AUTOSTRADA (A4): TORINO – VENEZIA

Tratto Milano – Bergamo Adeguamento dello Svincolo di Dalmine

Studio Preliminare Ambientale

RELAZIONE INTEGRATIVA

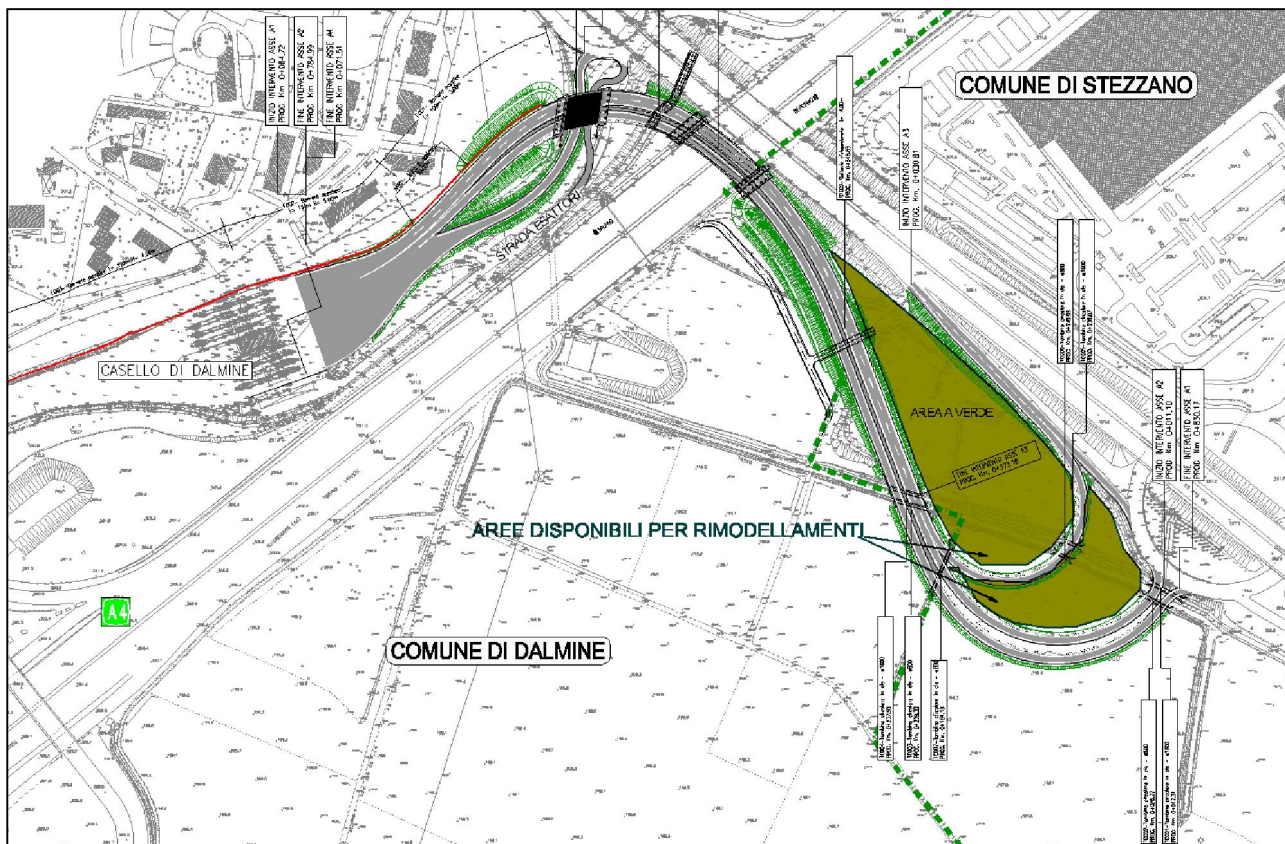
Nello stralcio della planimetria di progetto riportata nel seguito sono indicate le possibili aree destinabili ai rimodellamenti morfologici qualora non risulti possibile impiegare gli scavi nella formazione dei rilevati delle nuove rampe.

Figura 1: Planimetria Progetto 2006

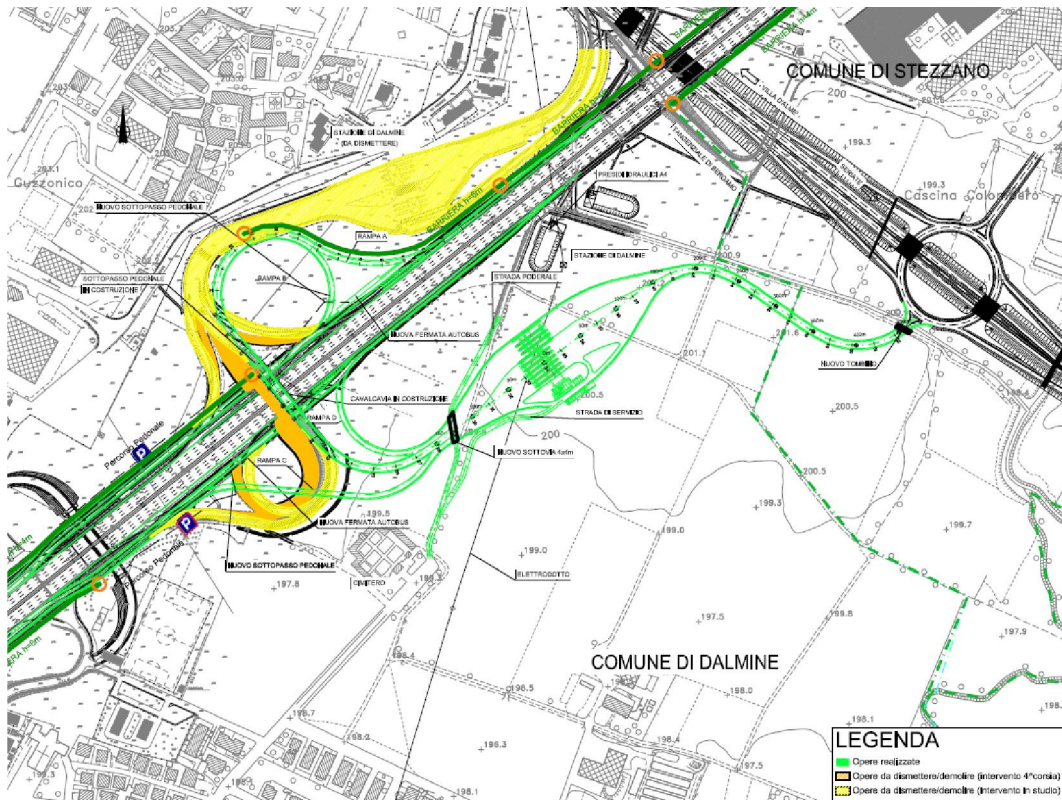
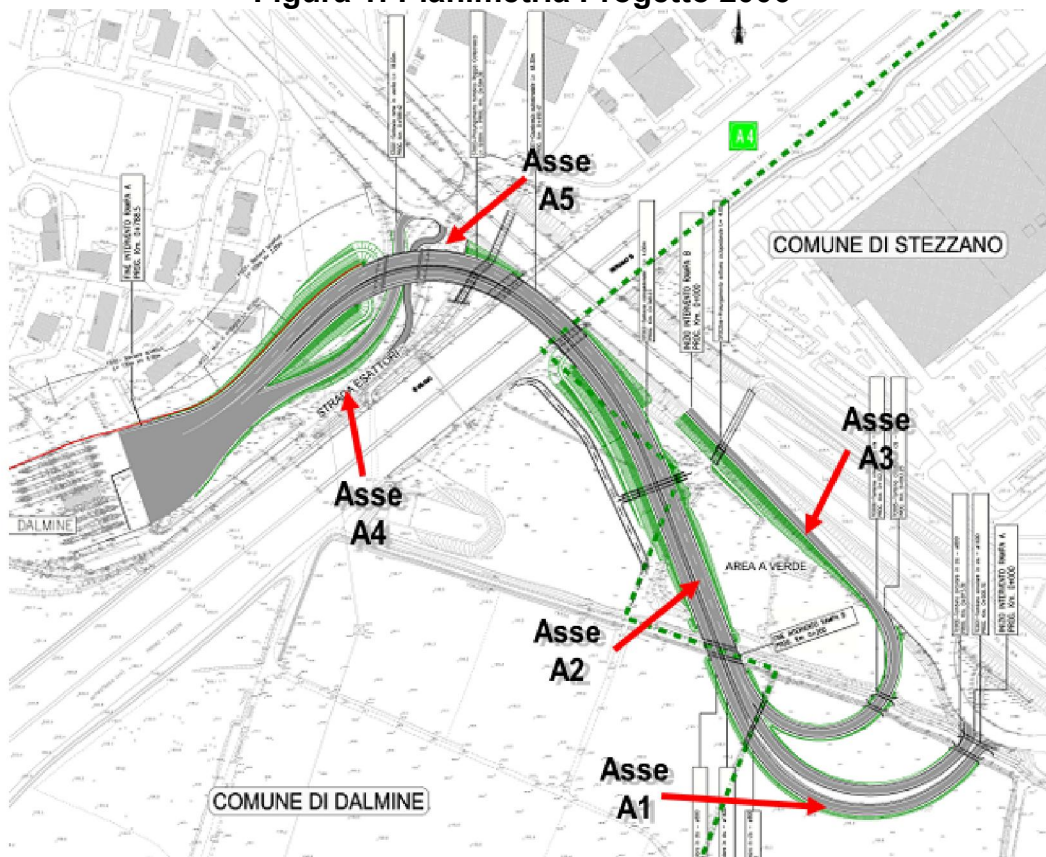
Infine nel seguito si riportano alcune considerazioni inerenti la soluzione progettuale in valutazione e quella precedente di "ribaltamento dello svincolo", sottoposta in precedenza a Verifica di assoggettabilità (prot. MATTM n. DSA-2008-0033849 del 21/11/2008). La due soluzioni sono riportate nelle figure seguenti.

La differenza più rilevante tra le due soluzioni è quella dell'occupazione di suolo:

- la soluzione con il ribaltamento dello svincolo prevedeva infatti un'occupazione di circa 32.000 mq di territorio ad uso prevalentemente agricolo posto a sud dell'autostrada A4 in un ambito attualmente non urbanizzato;
- la soluzione 2017 prevede l'occupazione di 24.000 mq (-25%) contenendo l'occupazione in adiacenza alla Tangenziale Sud di Bergamo.

La riduzione della dimensione dell'intervento determina anche una riduzione degli impatti sull'ambiente idrico, in quanto è significativamente inferiore la superficie impermeabilizzata e le conseguenti portate di acque da dilavamento da smaltire, e sugli ambiti naturali, oltre minimizzare l'intrusione nel sistema del paesaggio.
